Dokument Nr.	PED-SB2024-02-00-Neue Brühgruppe BCC-DE
Marke	SMEG
Betroffene Modelle	Alle Modelle BCC01/02/11/12/13
Ursachen	Um mögliche Schäden an der Brühgruppe aufgrund eines Zahnradbruchs zu vermeiden, wurden die Zahnräder und die Verkopplungen der Brühgruppe verstärkt.
Beschreibung der Änderung	Einführung einer neuen Brühgruppe zur Sicherstellung eines korrekten Betriebs im Laufe der Zeit. Der Code 690074754 wird durch den Code 690075803 ersetzt. *Das Zahnradkit (764370033) ist nicht mit dem neuen Code 690075803 kompatibel
Datum der Einführung	Diese Änderung wurde ab Juni 2024 in die Produktion eingeführt
Austauschbarkeit	Ja. Neu ersetzt alt und nicht umgekehrt

Hintere Abdeckung

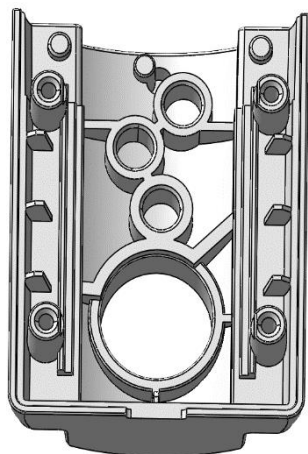
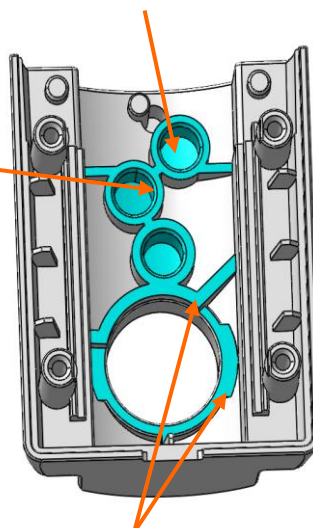
- 1. Um 1,0 mm reduziertes Material
- 2. Verändeter Durchmesser von 6,4 mm auf 6,7 mm
- 3. Reduziertes Material 3 mm

Vordere Abdeckung

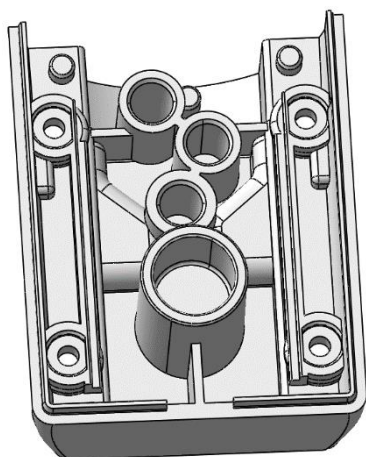
Durchmesser von 6,4 mm auf 6,7 mm verändert
